SV: Fortau Bjugn Kommune, Bilsenteret og Europris

Lysberegninger ved rundkjøring Bjugn Kommune

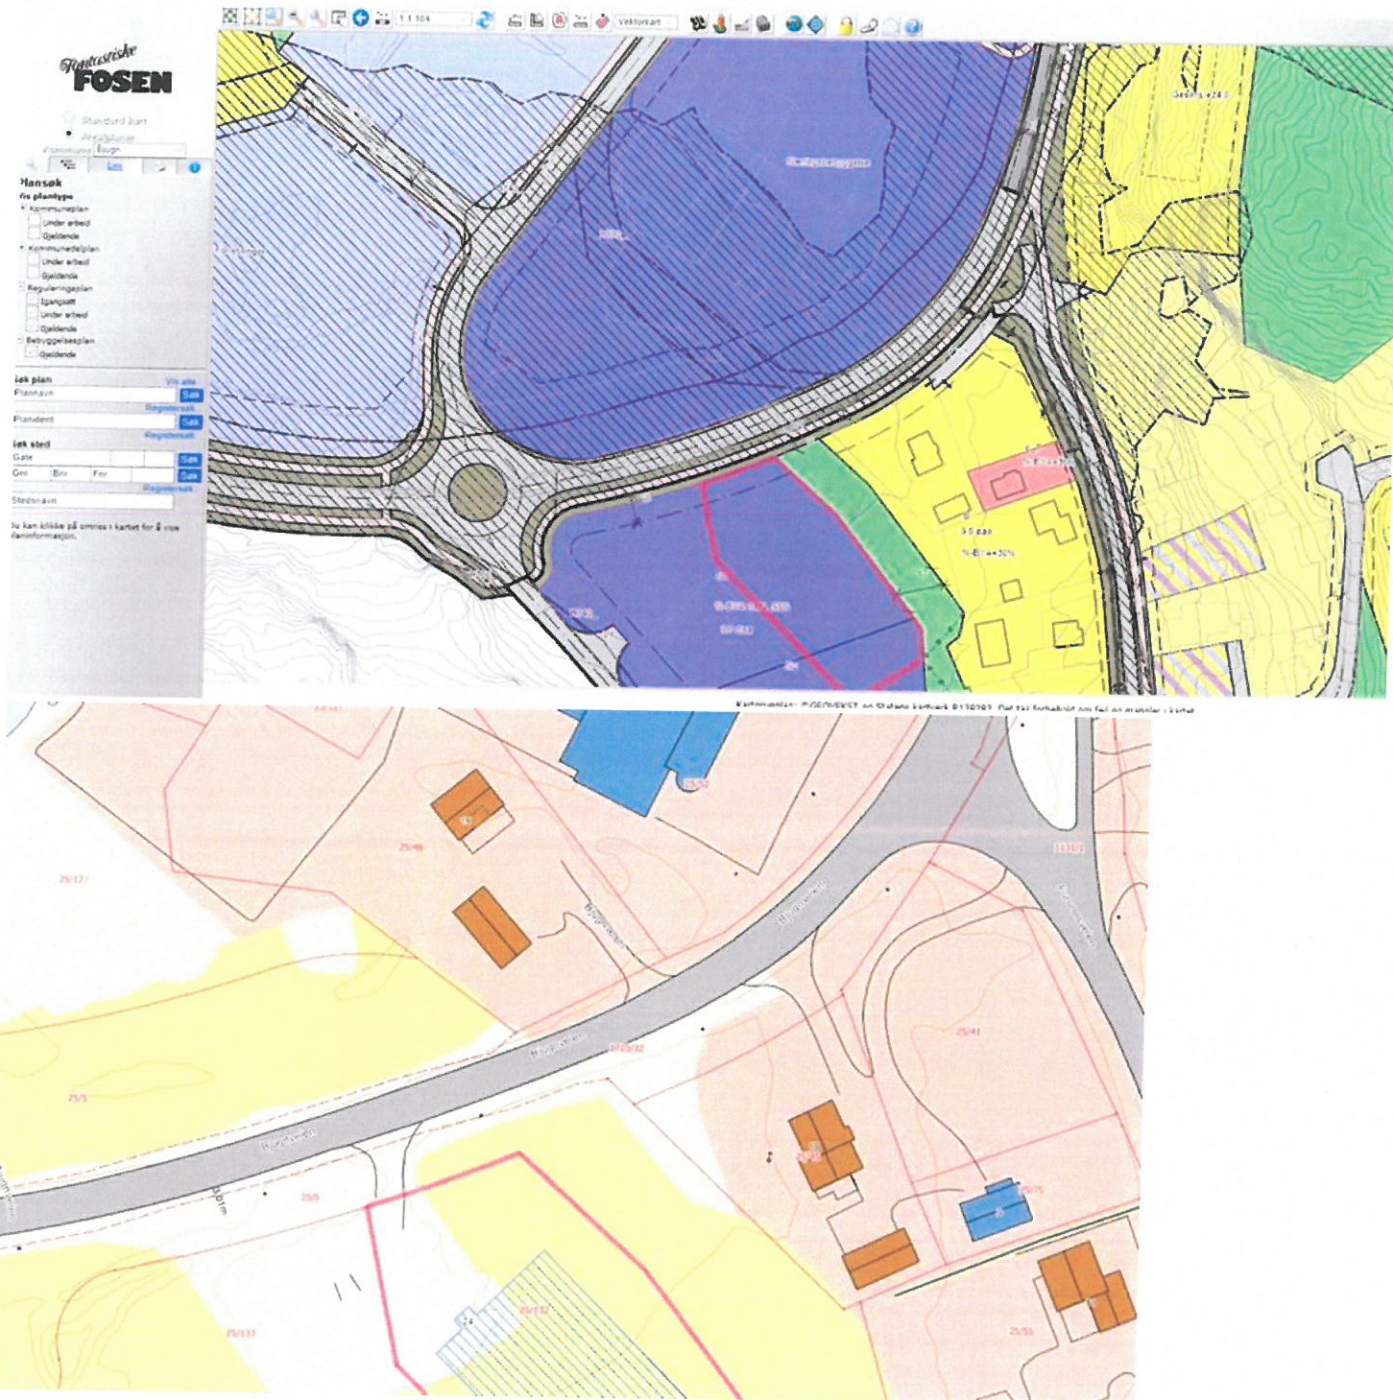
Ny gang/sykkelveg er bygd bak eksisterende veglysanlegg – men stolper/armaturer er ikke endret
 Dette er kommunal eiendom i dag – dvs de har drift/vedlikeholdsansvar for at anlegget er i funksjon – alle armaturer/lyskilder er intakte.

Ett normalt jevnt veglysanlegg, vil gi tilstrekkelig lys bak til gang/sykkelveg – med en avstand mellom veg og gs-veg på ca 3m

Ved en evt oppgradering av gammelt veglysanlegg – vil lysnivå måtte være på samme nivå hele strekningen, bl.a. 7,5 lux på gs-veg.

MEW3=10d/m², 1500-4000, fartsgrense= >40 km/t på fylkesveg
Klasse CE3=15 lux for områder og kryss
Dekkeklasse: G2NO W4NO
Klasse S3=7,5 lux for G5 vegen
Vedligholdsfaktor MF=0,8

Ja, ihht gjennomføringsavtale, så er kravet oppgradering til dagens trafikkbilde.
